RN 12 -Déviation d'Ernée (53)

**Réponse du Maître d'Ouvrage à l'avis de l'autorité environnementale
sur l'étude d'impact**

Avis délibéré de l'Autorité environnementale sur la déviation sud d'Ernée (53) par la RN 12 (2e avis)

n° Ae : 2025-99

Figure 5 : aménagements cyclables prévus à terme – source : carte réalisée à la demande de la rapporteure

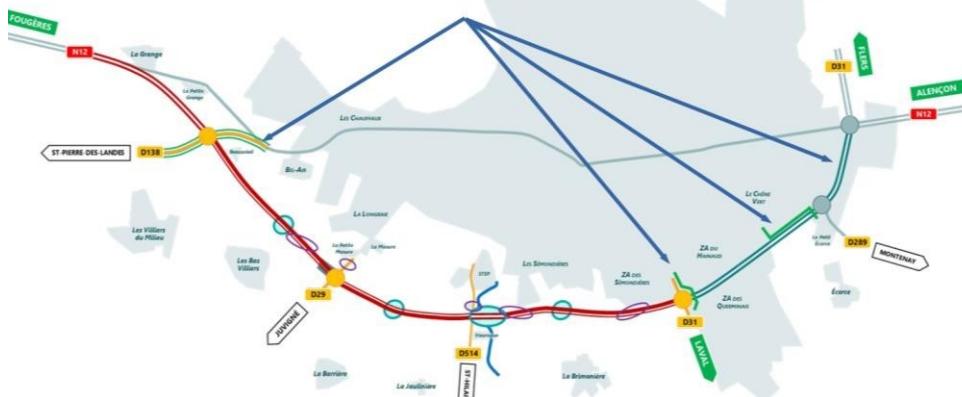
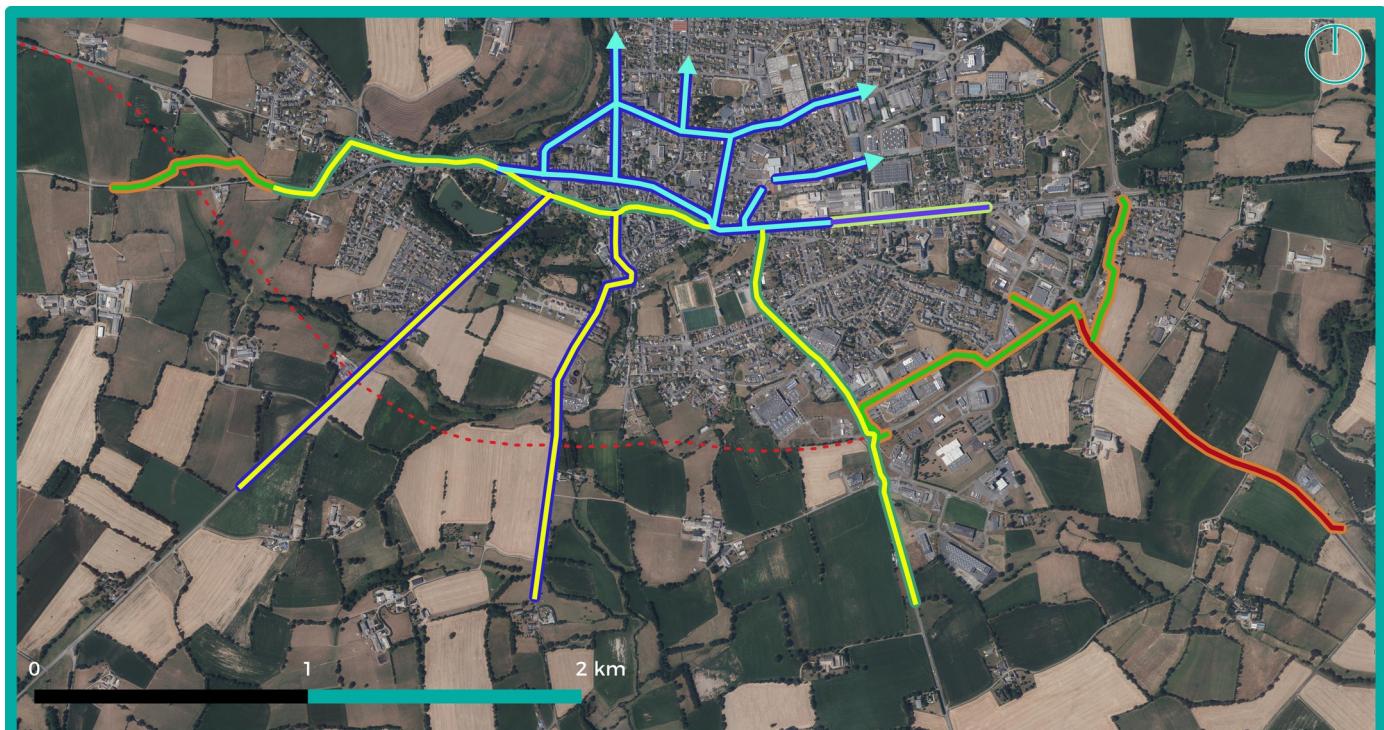
À la demande de la rapporteure, une carte présentant les aménagements cyclables des différents maîtres d'ouvrage (État, Département, communauté de communes, commune) (ci-dessous), a été communiquée ; elle met en évidence le caractère discontinu du maillage.

L'Ae recommande aux différents maîtres d'ouvrage de prévoir un maillage continu d'aménagements cyclables.

Les aménagements cyclables prévus à terme permettront de renforcer de façon notable le réseau au regard de ce qu'il est aujourd'hui.

La carte présentée ci-avant, complétée depuis par les données fournies par la commune d'Ernée, notamment au niveau de son agglomération, va dans le sens d'un maillage continu pour ce mode de déplacements. Ces aménagements restant du ressort de multiples maîtres d'ouvrage.
